Lidingö
stad

LS 2023/29

Samrådsredogörelse

Detaljplan för del av fastigheten
Kyrkvaktaren 2
stadsdelen Hersby, Lidingö Stad

Skiss som visar befintliga musikskolan till vänster och nya teknikhus 3 till höger, sedda från Stockholmsvägen.

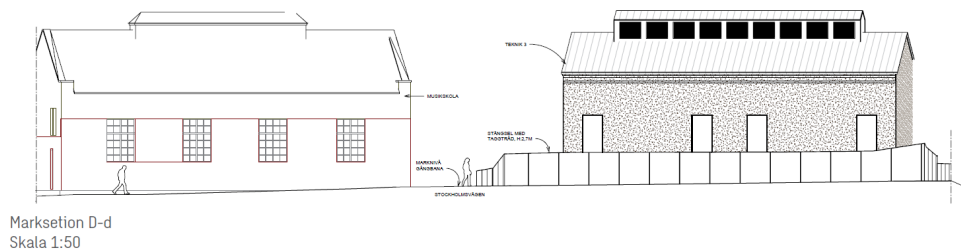
- Förvaltningen önskar att teknikhus 3 som planeras utmed Stockholmsvägen placeras så nära fastighetsgränsen mot Kyrkvaktaren 1 så att avståndet mellan Elverket och teknikhus 3 blir så långt som möjligt. Detta för att ljusinsläppet och upplevelsen visuellt av det stora valvfönstret inte försämras.
- Förvaltningen önskar även att teknikhus 3 inte blir högre än Elverket eftersom detta även påverkar ljusinsläppet genom det stora valvfönstret.

Detaljplanen har efter samrådet kompletterats med en yta med bebyggelseförbud närmast musikskolan för att säkra ett visst bebyggelseavstånd. I övrigt reglerar detaljplanen inte strikt placering av byggnader. Detaljprojektering i samband med bygglov får utvisa slutgiltig placering. Byggherren och huvudmannen Ellevio tar med sig LKF:s önskemål i den fortsatta byggprocessen för att om möjligt placera teknikhus 3 längre bort från musikskolan än illustrationsplanen föreslår.

Fördelningsstationen kommer att placeras på en något högre marknivå än musikskolan. För att bygga in moderna, stora transformatorer krävs en förhållandevis hög byggnad. Detaljplanen reglerar att teknikhusen maximalt kan bli marginellt högre än befintliga musikskolan (cirka en meter högre). Framtaget skissförslag innebär att nocken på teknikhus 3 hamnar på liknande nivå som kulturskolan, men detaljplanen i sig behöver medge en viss marginal. Förhoppningen är att byggnaden kan sänkas något i samband med detaljprojektering inför byggskede.

Skiss som visar befintliga musikskolan till vänster och nya teknikhus 3 till höger, sedda från Stockholmsvägen.

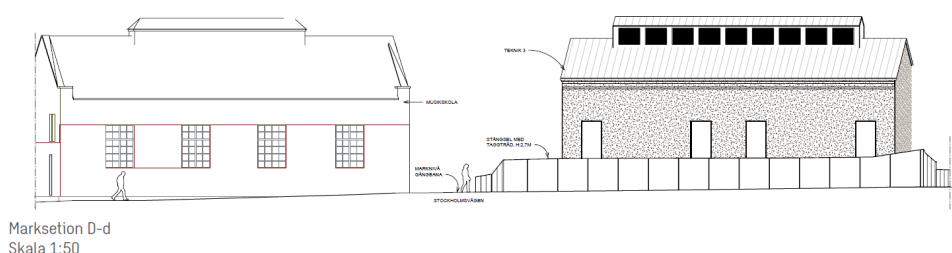
Vi har tittat på ritningarna och det ser ut som om det planerade staketet mot Stockholmsvägen står närmare Stockholmsvägen än den nuvarande staketet/huset. Detta motsätter vi oss. Ytterligare så vill vi att ni tillser att den nya anläggningen inte genererar starkare magnetfält eller mer buller än den nuvarande anläggningen. Utöver detta förutsätter vi att den nya anläggningen inte kommer blockera den vy mot Kyrkviken som vår fastighet har i nuläget.

Det stämmer att förslag till detaljplan möjliggör för staketet att placeras 2–3 meter närmare Stockholmsvägen än vad fallet är i dagsläget. För att få plats med en fungerande, modern fördelningsstation bedöms det dessvärre inte möjligt att flytta staketet närmare in på fastigheten.

Fördelningsstationen kommer att placeras på en något högre marknivå än musikskolan. För att bygga in moderna, stora transformatorer krävs förhållandevis höga byggnader. Transformatorer byggs in för att det ska bli en säkrare och vackrare stadsmiljö. Alternativet är en något lägre anläggning med visuellt synliga transformatorer. Detaljplanen reglerar att teknikhusen maximalt kan bli marginellt högre än befintliga musikskolan (cirka en meter högre). Framtaget skissförslag innebär att nocken på teknikhus 3 hamnar på liknande nivå som kulturskolan, men detaljplanen i sig behöver medge viss marginal. Förhoppningen är att byggnaden kan sänkas något i samband med detaljprojektering inför byggskede.

Eftersom aktuell bostadsfastighet är belägen på en högre marknivå än fördelningsverket samt att teknikhus 3 endast kan bli marginellt högre än musikskolan, bedöms fördelningsstationen ha en mindre påverkan på vyn mellan bostadsfastigheten och Kyrkviken. Dessutom skymmer den höga trädridån mot S:ta Anna-gården redan en stor del av anläggningsområdet.
